# 改善箇所説明図

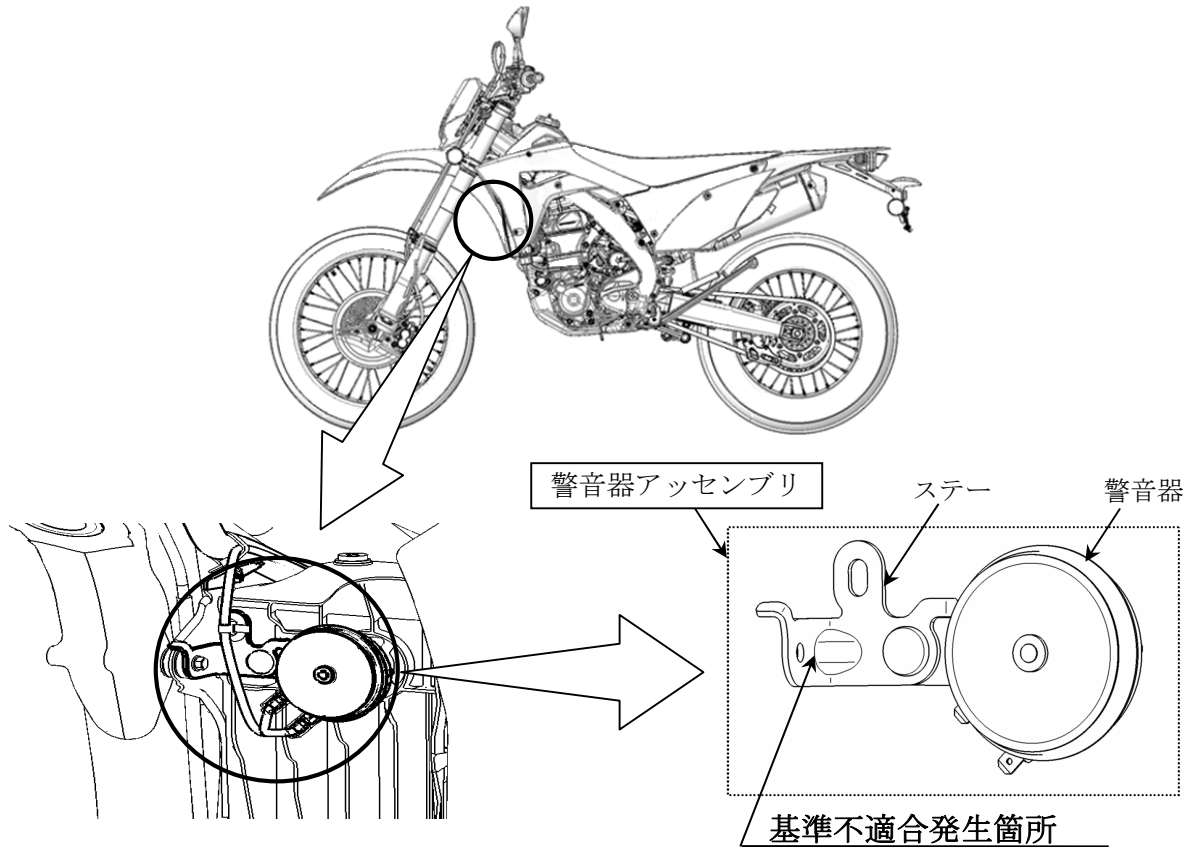
警告器を車体に取り付けるステーの強度が不足しているため、特定のエンジン回転領域で発生する振動により、当該ステーに負荷がかかり、亀裂が生じることがある。そのため、そのまま使用を続けると亀裂が進行し、破断して、最悪の場合、警告器が脱落するおそれがある。

全車両、警告器アッセンブリを対策品と交換する。

改善前	改善後
<p>ステー 警告器</p>	<p>ステーA ステーB ラバー カラー ナット ボルト 警告器</p>

識別： 対策品の警告器アッセンブリはステー形状が異なる。
